# 新竹縣政府工程查核代表照片表

拍攝日期：110.12.13

工程名稱：110年北埔鄉大湖村、水磱村改善工程

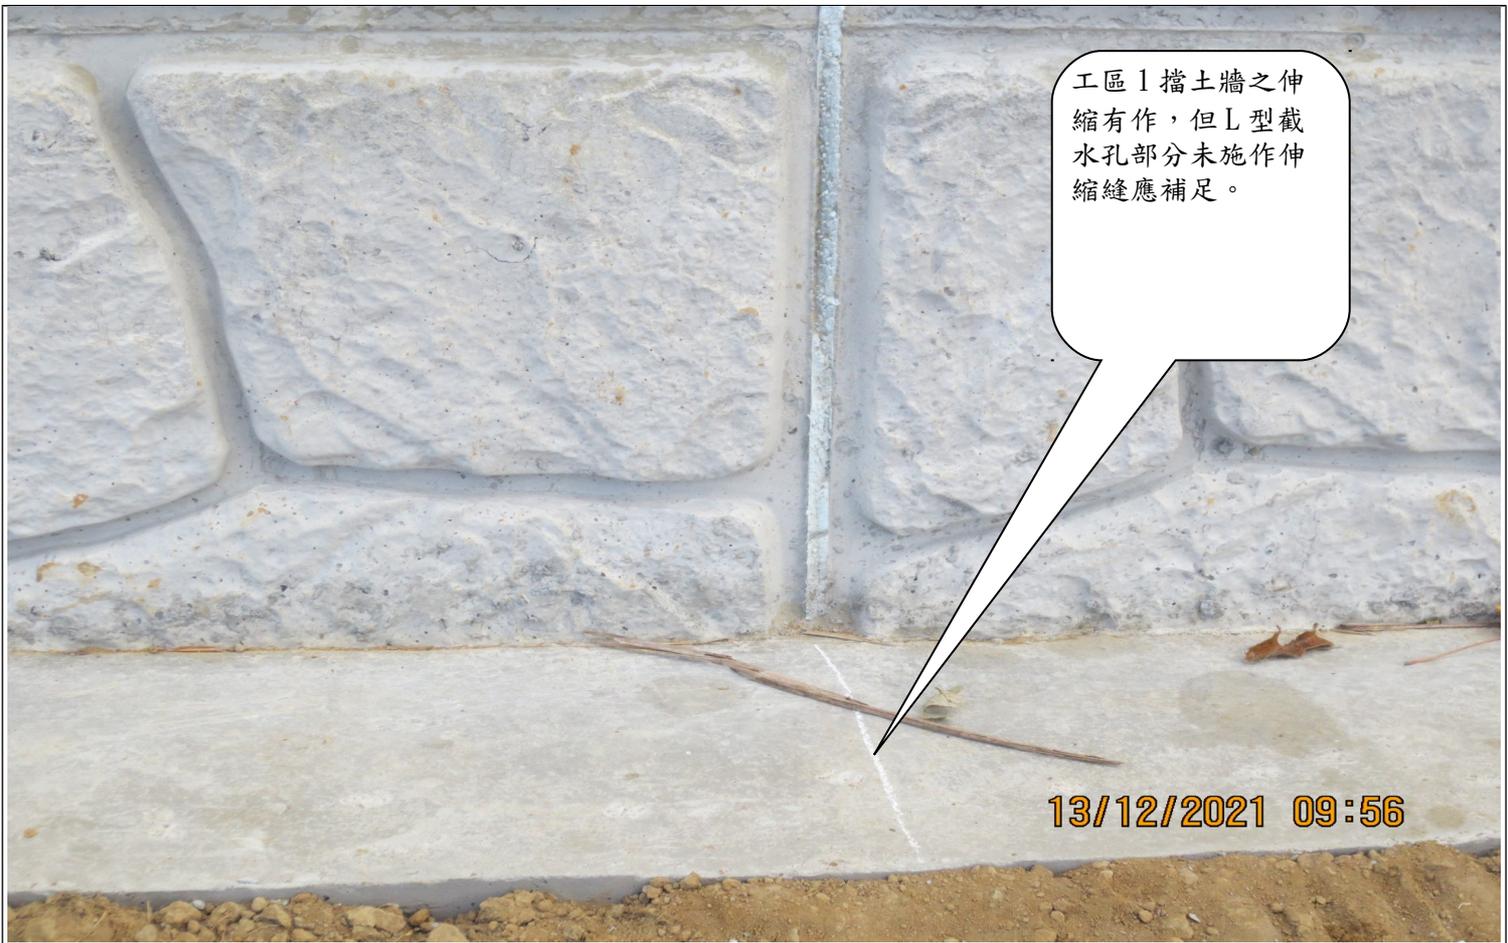
說明	新澆置完成之混凝土擋土牆面，未適時養護有塑性收縮造成裂縫。
----	-------------------------------
